Vår dato: 30.09.2023

Vår ref.: 202314243-7 Oppgis ved henvendelse

Bane NOR SF - Tillatelse til midlertidig utfylling i Gudbrandsdalslågen ved Randklev bru - Ringebru kommune i Innlandet

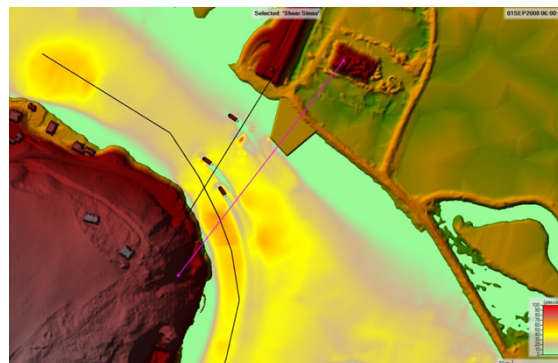
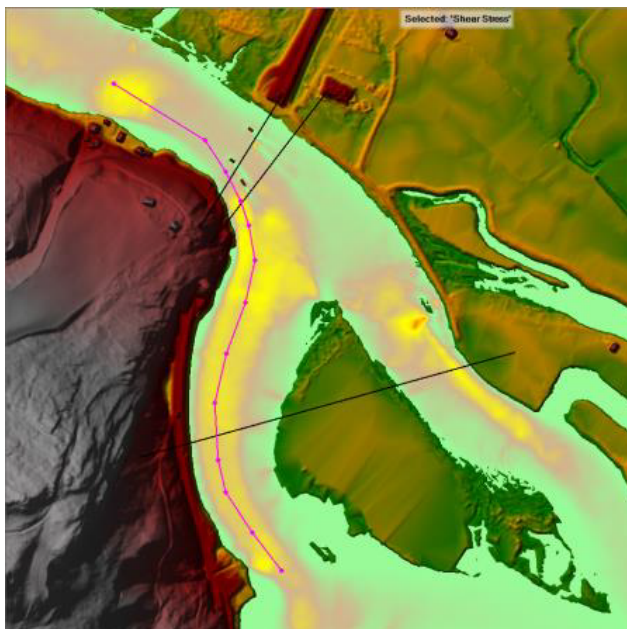
De hydrauliske beregningene for denne utfyllingen viser at vannføringen kan nå 990 m³/s før skjærspenningene i elveløpet blir så store at de overstiger 60 N/m², som er tilsvarende nivået for skjærspenninger ved middelflom i vassdraget, se figur 2. Det forutsettes derfor i søknaden at denne utfyllingen ikke vil kunne påvirke stabiliteten i elveløpet.

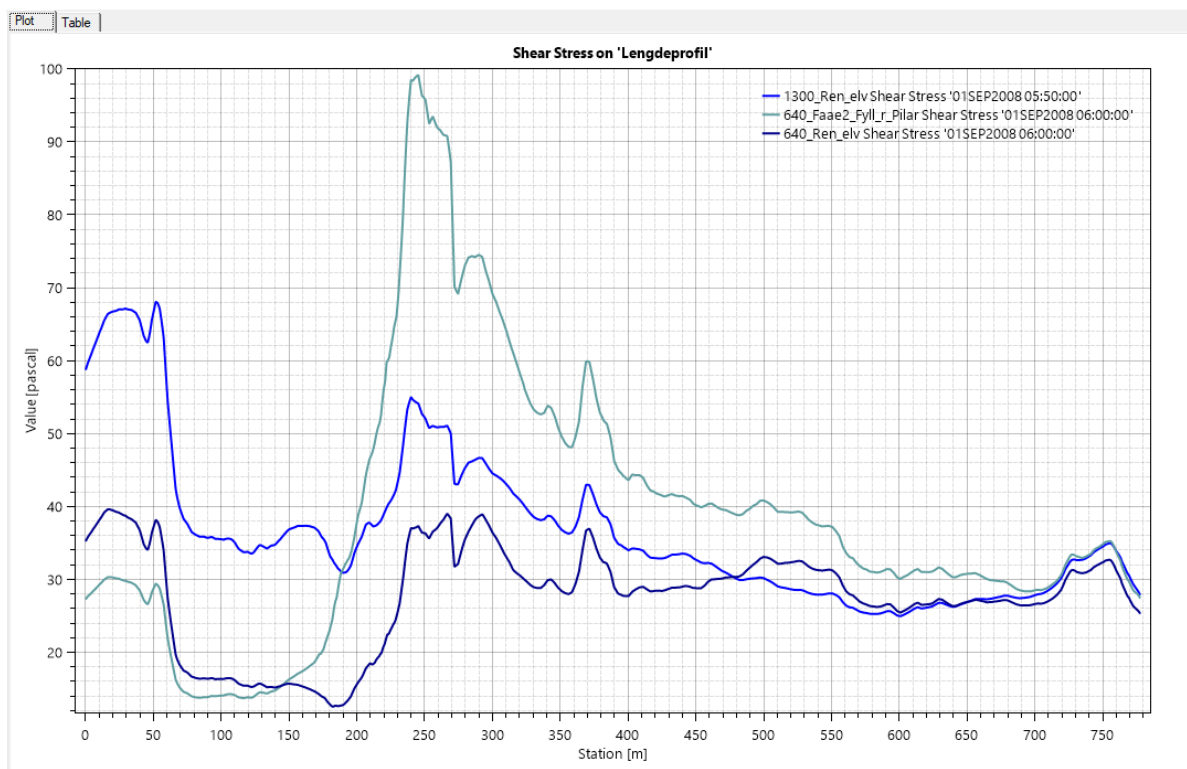
Figur 5 viser at virkningene av tiltaket på skjærspenningene mot bunnen vil avta nedstrøms, og etter ca. 500 meter være jevnet ut. Med en rutine for å redusere utfyllingen, og dermed skjærspenningene mot bunnen av elveløpet, vil elveløpet ikke bli varig påvirket av erosjon.

Figur 8: Endring i vannstand ved planlagt utfylling ved vannføring på $640 \text{ m}^3/\text{s}$. Figuren viser også elveprofilen med utfylling i fase 2 (rød linje) og uten utfylling (grønn linje). Figur fra hydraulisk rapport.

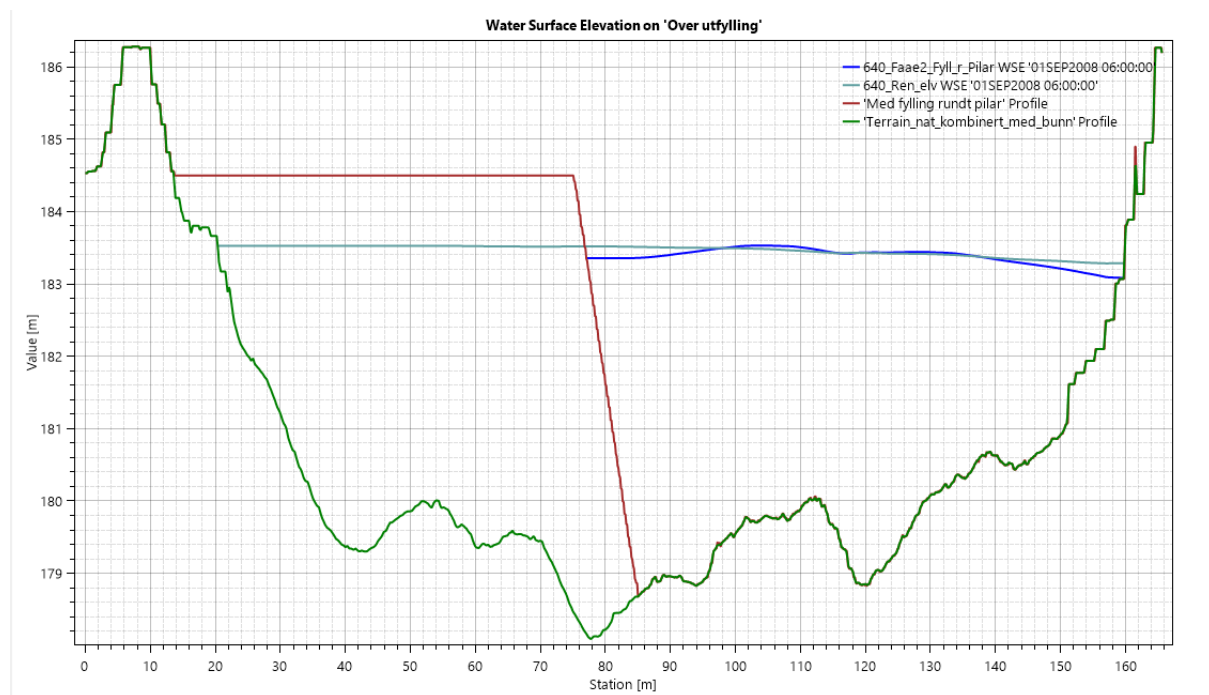
Utfyllingen i fase 2 vil redusere elveløpets tverrsnitt vesentlig. Dette gir liten oppstuvende effekt, se figur 8, og etter NVEs vurdering vil tiltaket i liten grad medføre vannstandsstigning oppstrøms tiltaket.

Figur 10: Område som må følges opp med overvåking av elvebunn. Figur fra Statsforvalteren sin uttalelse.

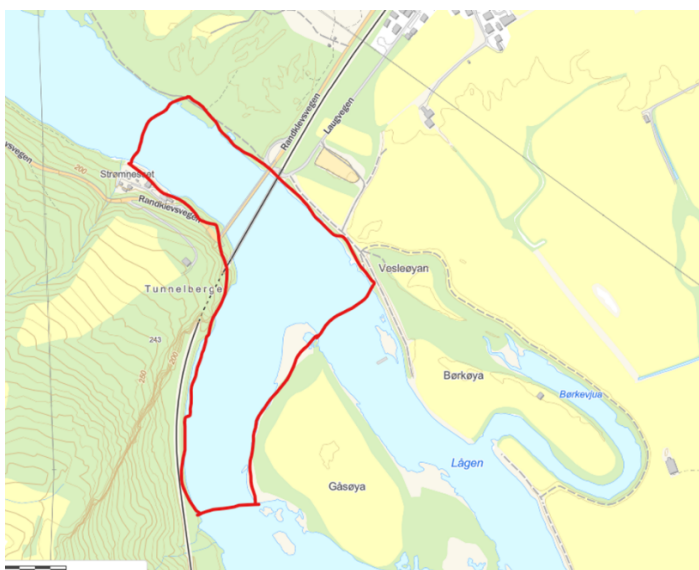
For å sikre at storørreten ikke blir varig skadelidende, mener NVE at tilført sprengstein må fjernes fra vassdraget når utfyllingen fjernes og at det må iverksettes habitatforbedrende tiltak på stedet før neste års gytesesong. Det vil derfor være viktig at tiltakshaver sikrer god dokumentasjon av tilstanden på elvebunnen før gjennomføring, slik at denne kan reetableres. Dette inkluderer både bunnprofiler og sammensetning av bunnsubstrat. Figur 10 er hentet fra uttalelsen til Statsforvalteren, og viser hvilket område som må dokumenteres. Dette vil danne grunnlag for undersøkelser og vurdering av behov for istandsetting etter avsluttet arbeid. NVE kan sette vilkår i konsesjonen om at det skal utarbeides og godkjennes en plan for istandsetting av området.

- Tiltakshaver må sikre god dokumentasjon av tilstanden på elvebunnen før tiltaket iverksettes. Det vises til uttalelsen fra Statsforvalteren og figur 10 i vedtaket for hva undersøkelsene må omfatte.
